Résumé du rapport des experts sur les projets de reconstitution du Pont du Mont-Blanc.

Experts: MM. Dr W. Ritter et F. Schüle, professeurs à l'Ecole polytechnique de Zurich; Alph. Vautier, ingén., à Lausanne.

Fig. 1. — Projet Autran.

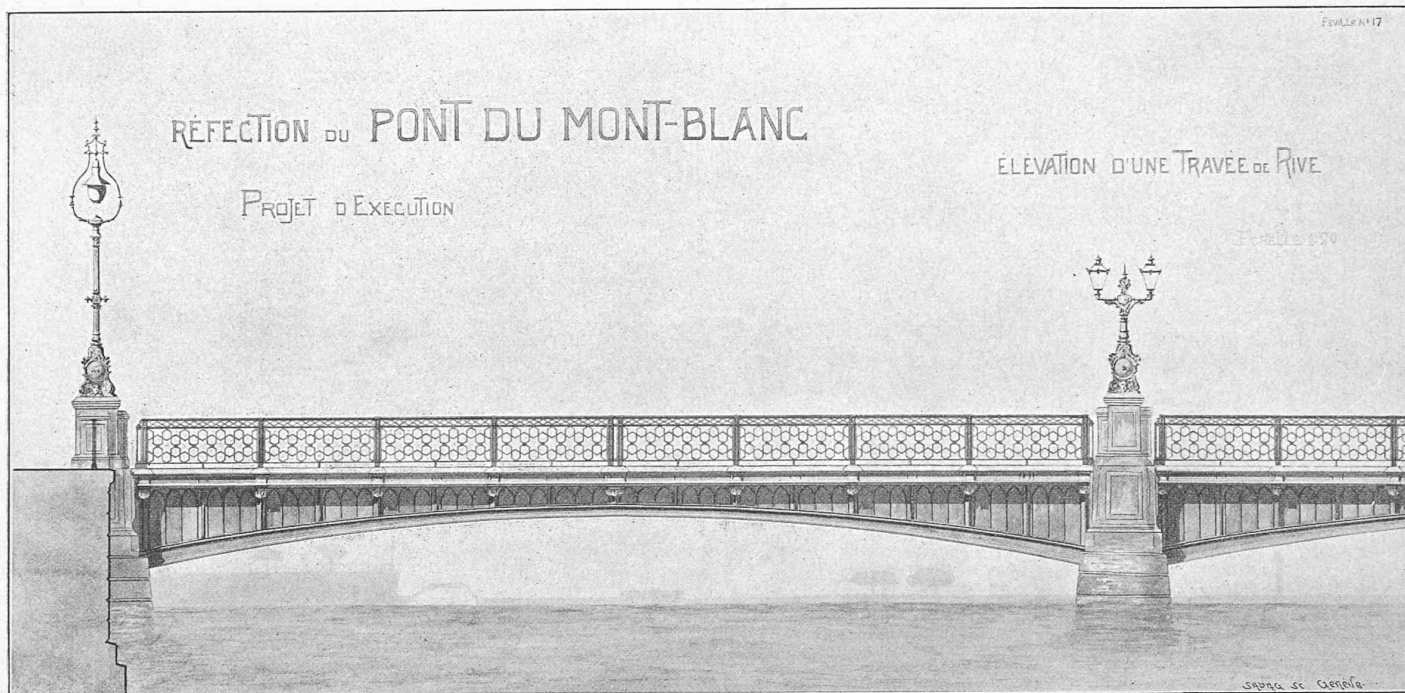
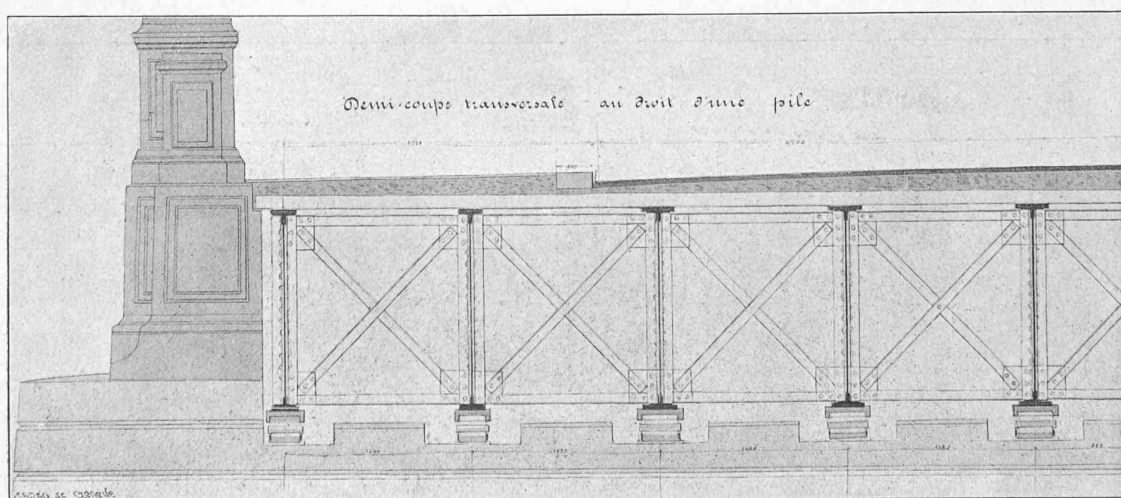
Projet Autran (Fig. 1 et 2). Poutres métalliques continues. Ces poutres sont « interrompues sur les piles n^o 4 et 8; elles sont à âme pleine, à membrure supérieure horizontale et à mem-

L'étude très soignée et la grande simplicité du projet permettrait d'exécuter la reconstruction sans aléa et sans craintes par rapport aux piles et culées.

Cependant il serait bon d'y faire quelques modifications importantes.

Dans une poutre continue ce sont toujours les travées extrêmes qui exigent le plus de métal, plus spécialement lorsque la hauteur disponible au milieu est si faible.

En coupant la poutre sur les piles 4 et 8 on a six travées extrêmes au lieu de deux, ce qui augmente le poids de l'ouvrage sans augmenter sa résistance.

En outre il faut aussi prévoir 4 joints de dilatation au lieu de deux ou même d'un seul en fixant la poutre sur une culée. Les joints actuellement prévus auraient un jeu de 26 mm. qui serait porté à 39 ce qui ne présente pas de difficulté en supprimant les joints sur pile.

L'écartement de 1^m,67 est trop faible pour une bonne utilisation du métal, il est trop fort pour les zorrés prévus. En outre cet écartement ne permettrait pas d'établir convenablement le couronnement des piles et laisserait une saillie insuffisante pour le bon aspect de l'ouvrage.

« Malgré le calcul consciencieux et laborieux des poutres continues par la méthode Bertrand et Fonvilliant, les résultats obtenus manquent de précision, cette méthode ne se prêtant

pas bien à ce cas. Il y aurait lieu de revoir tout le calcul par la méthode graphique plus exacte et plus expéditive de M. le prof. Ritter, ce qui entraînerait une répartition un peu différente des semelles.

» Bien que les travées du pont du Mont-Blanc soient faibles et que l'amplitude des vibrations soit par cela même très réduite, il convient de remarquer que la faible hauteur des poutres au milieu de la portée ($1/30$ de celle-ci) et les appuis sur rouleaux, feront vibrer le pont quand des charges un peu lourdes y circuleront; nous n'estimons pas du reste que cela puisse avoir des conséquences fâcheuses pour sa bonne conservation.

» L'entretien des appuis très bas sera assez difficile; les plaques supérieures de ces appuis sont trop affaiblies par l'évidement où pénètre la saillie de la plaque de dessous.

» Dans le cas où cet ouvrage serait exécuté, nous recommanderions le remplacement des fers zorès par une dalle en béton armé, dans laquelle les fers sont entièrement à l'abri de la rouille.

En outre un remaniement du projet dans le sens indiqué permettrait une économie sur le poids de fers prévu et augmenterait la rigidité des travées 4, 5, 8 et 9.

Projet Poujoulat, B.

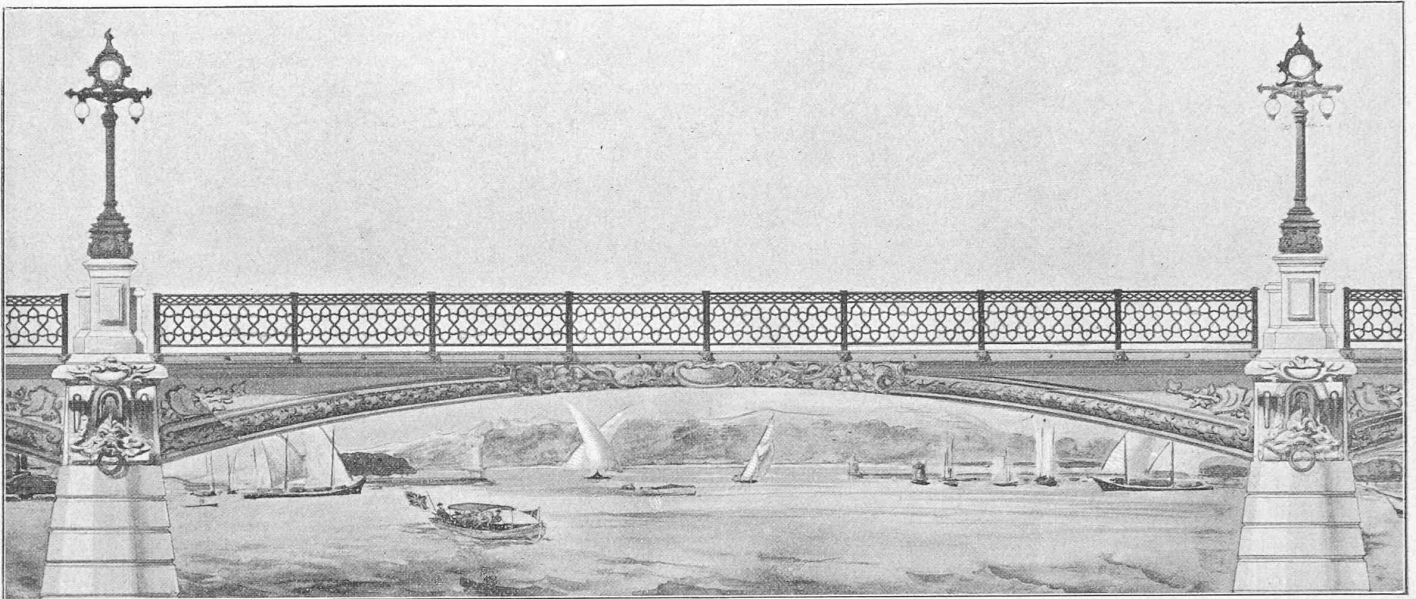
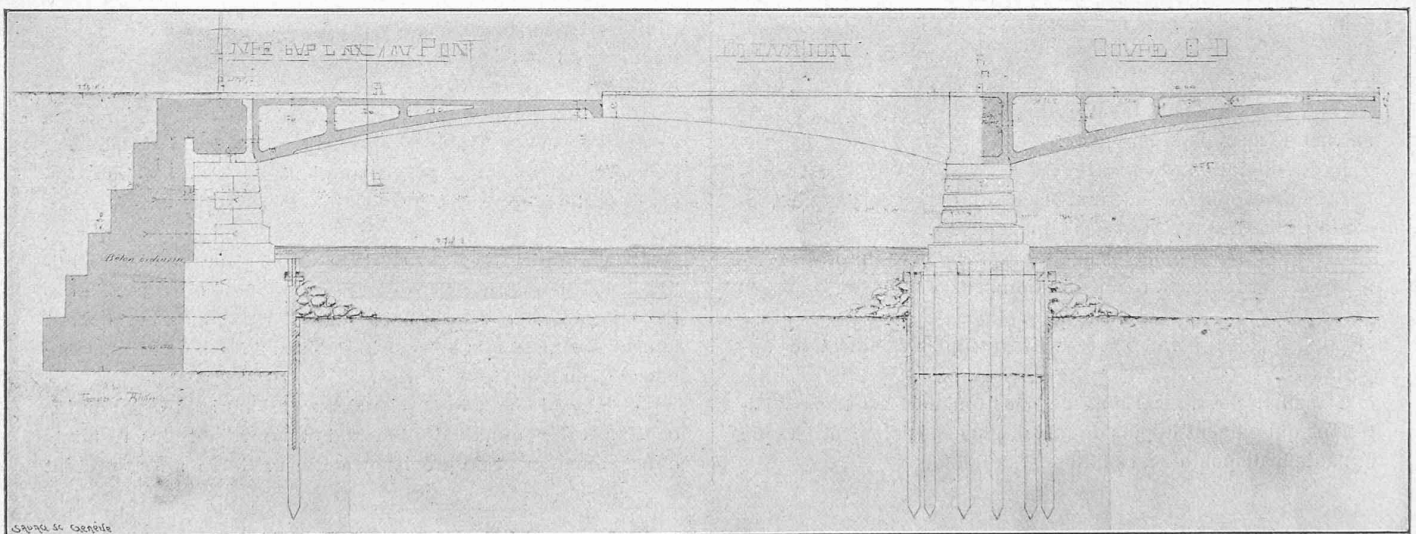
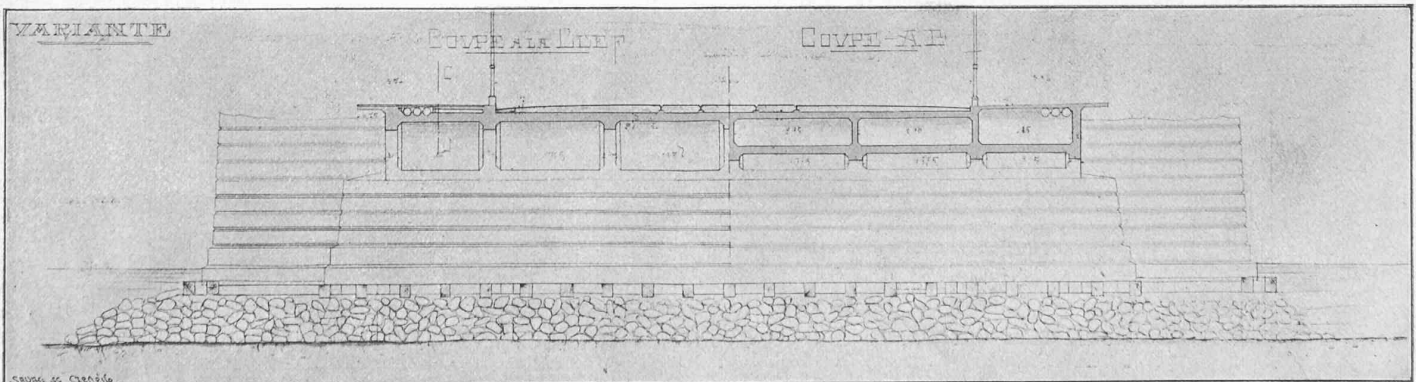
Projet Poujoulat B (Fig. 3, 4 et 5). « Cette variante diffère entièrement du projet précédent; chaque travée est traitée comme arc ou voûte à 3 articulations d'un type spécial permettant la continuité des armatures: la flèche d'intrados est de

Les défauts signalés au projet A n'affectent pas ce second projet. Les 3 articulations supprimant les effets fâcheux de la température et du retrait.

D'autre part ce projet pourrait subir quelques modifications utiles:

Les calculs de la dalle demanderaient à être revus dans le sens d'une sécurité plus grande.

Il vaudrait mieux rapprocher un peu les nervures longitudinales de manière à mieux répartir la charge sur toute la voûte. D'autre part les parois transversales pourraient être ajourées.

La cage en béton armé placée sur les piles devrait être laissée vide de manière à permettre la visite de l'ouvrage.

Le détail des rotules n'est pas bien clair, leur conception paraît judicieuse sauf quelques petits détails, mais il est difficile de se prononcer sur un simple dessin.

Il faudrait que l'auteur fasse faire des essais de charge d'un ou plusieurs modèles de rotules jusqu'à écrasement, c'est à lui d'étudier plus à fond son système et de faire procéder à des essais enlevant toute crainte au sujet de l'application en grand de son idée.

» Les encorbellements supportant le bord du trottoir et le garde-corps sont très maigres et n'inspirent pas toute sécurité contre des fissures et pour une attache sérieuse du garde-corps. Nous conseillerions si ce projet devait être remanié de donner un peu plus de largeur à la voûte de façon à diminuer ces saillies. Il y aurait aussi avantage au point de vue de l'aspect à soutenir plus directement, sur les avant-corps des piles, les massifs recevant les socles des candélabres ».

Il y aurait aussi lieu d'abaisser la naissance des voûtes en enlevant une assise des piles, ce qui améliorerait le surbaissement, déchargeant ainsi les piles, sans changer la hauteur libre pour la navigation dans la partie médiane.

Fig. 6. — Projet Cuénod.

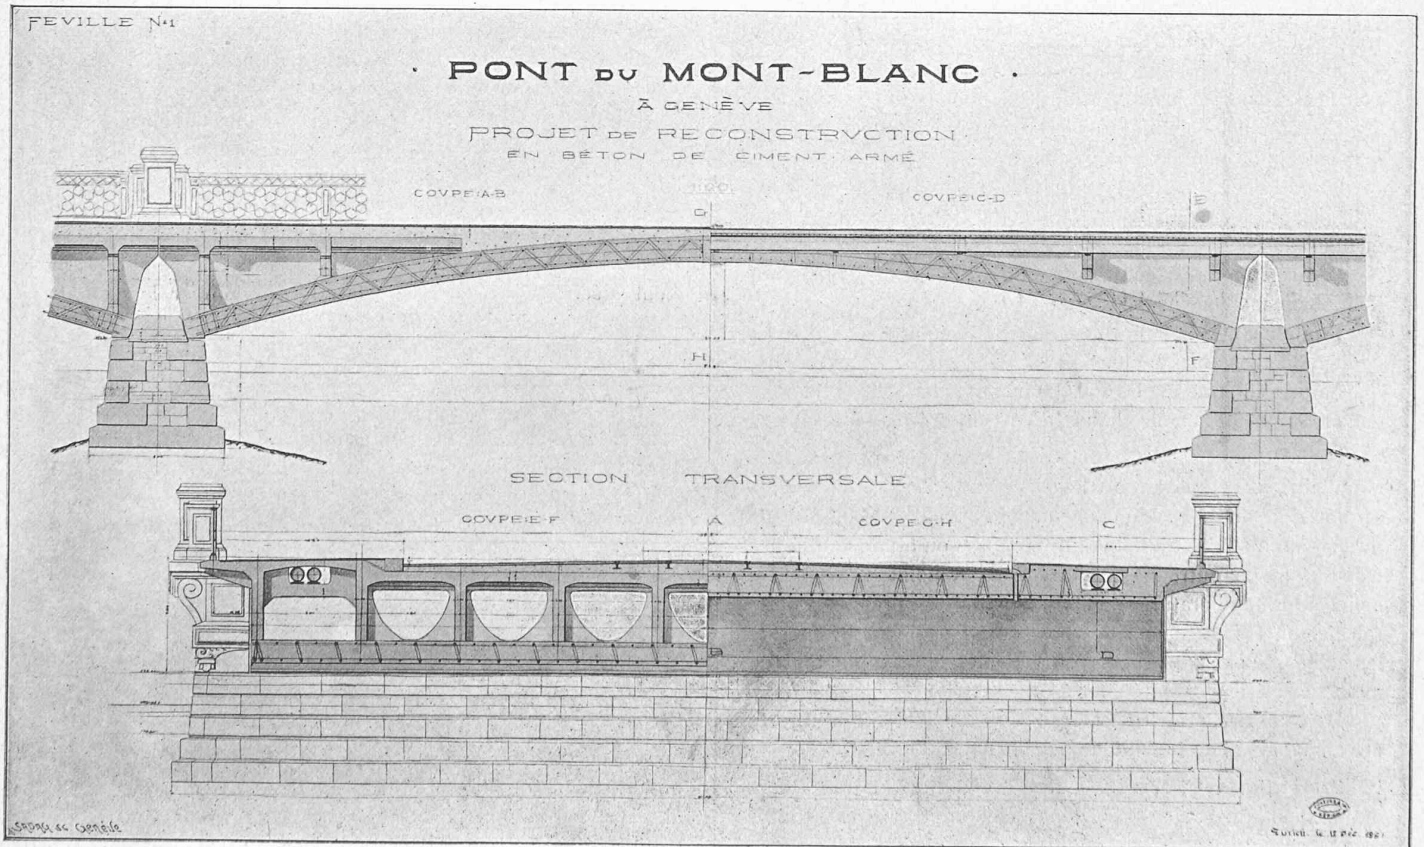
Projet Cuénod (Fig. 6). « Cet ouvrage prévoit l'établissement de voûtes à deux articulations aux retombées. Chaque arche est formée d'une voûte d'épaisseur uniforme supportant un hourdis armé, sous chaussée et trottoirs, par des nervures longitudinales espacées de 2 m. sous trottoirs et de 1^m,90 sous la chaussée. Le hourdis supérieur est interrompu sur l'axe de chaque pile. Les articulations sont en pierre de taille et formées de voussoirs à joint cintré système Köpcke (Dresde).

» Le projet ne donne pas le détail de la transformation nécessaire des culées pour qu'elles puissent recevoir la poussée ».

Chaque travée indépendante peut subir les effets de la température et du retrait grâce aux articulations ; il serait peut-être préférable de placer une troisième articulation au milieu pour faire disparaître complètement ces effets.

Les calculs ne sont qu'approchés et les articulations sont d'une construction un peu difficile.

A part cela le projet est bon et bien présenté.

Il y aurait peut-être lieu de rapprocher un peu le caniveau du bord intérieur du trottoir.
